Tillæg nr. 10 til Ikast-Brande Spildevandsplan 2010-2021 – Uhre By – Ændring af kloakeringsprincipper og oplandsgrænser.

Ikast-Brande Kommune
Teknisk Område
Centerparken 1
7330 Brande

Bilag 1 – Eksisterende oplandsgrænser og kloakeringsprincipper

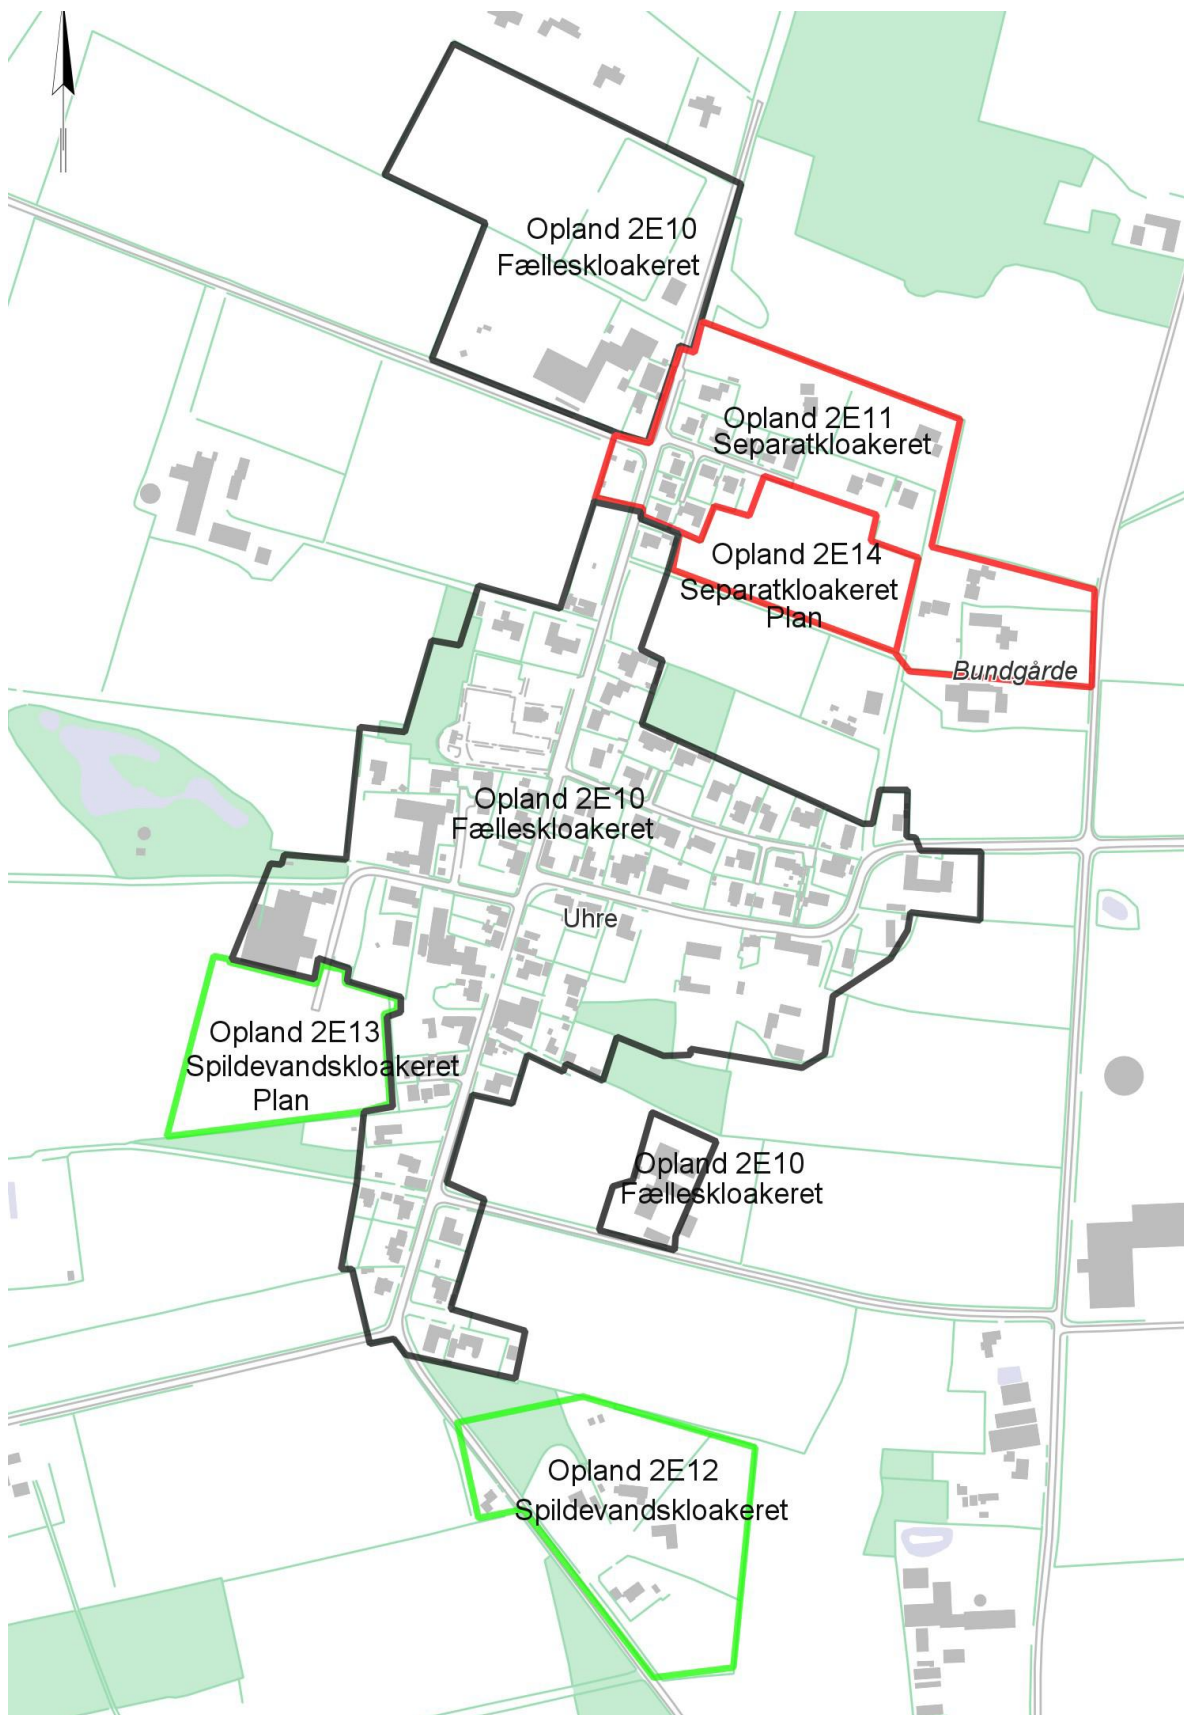
Uhre omfatter fem forskellige kloakoplande, og er på nuværende tidspunkt for størstedelen af byens vedkommende fælleskloakeret. I forbindelse med separatkloakering af byen, er de forskellige kloakoplande gennemgået. I den forbindelse er det fundet hensigtsmæssigt at ændre kloakeringsprincip i to kloakoplande. Desuden er der ændret på oplandsgrænserne, hvilket er skitseret på vedlagte bilag 1 og 2.

I opland 2E10 er der udtaget en mindre del af Uhre Kirkes matrikel, der ikke afvander til regnvandssystemet. Overfladevandet fra kloakopland 2E10 udledes fremover kun til Uhre Bæk.

Ejendommen på Tarpvej 52, matr.nr. 8a Uhre By, Brande var omfattet af kloakopland 2E10 og stod dermed som separatkloakeret i den gældende spildevandsplan. Ejendommen var medtaget i kloakoplandet, fordi den på et tidspunkt har været omfattet af et krav om forbedret spildevandsrensning i det åbne land, da ejendommen havde egen udledning til Sønderkær Bæk. I dag er området iflg. vandplanen ikke et kravopland, og der kan derfor ikke stilles krav om forbedret rensning. Ejendommen udtages derfor af kloakopland 2E10.

En selvstændig del af kloakopland 2E10 beliggende mod nordvest er lagt ind under kloakopland 2E11.

Desuden er der i den nordlige del af det nye kloakopland 2E11 udtaget en del grønne områder, der ikke bidrager med overfladevand til kloaksystemet. Overfladevandet fra hele dette område udledes fremover til NørreKær Bæk.

En del af kloakopland 2E11 er udtaget og har fået nr. 2E15. Dette skyldes, at området er spildevandskloakeret, selvom det i spildevandsplanen har været angivet som separatkloakeret.

For kloakopland 2E13 ændres den planlagte status fra spildevandskloakeret til separatkloakeret.

Med dette tillæg rettes de ovenfor nævnte forhold i den gældende spildevandsplan 2010 - 2021 for Ikast-Brande Kommune. De vedlagte kortbilag 1 og 2 viser oplandsgrænser og oplandsnummerering før og efter dette tillæg til spildevandsplanen.
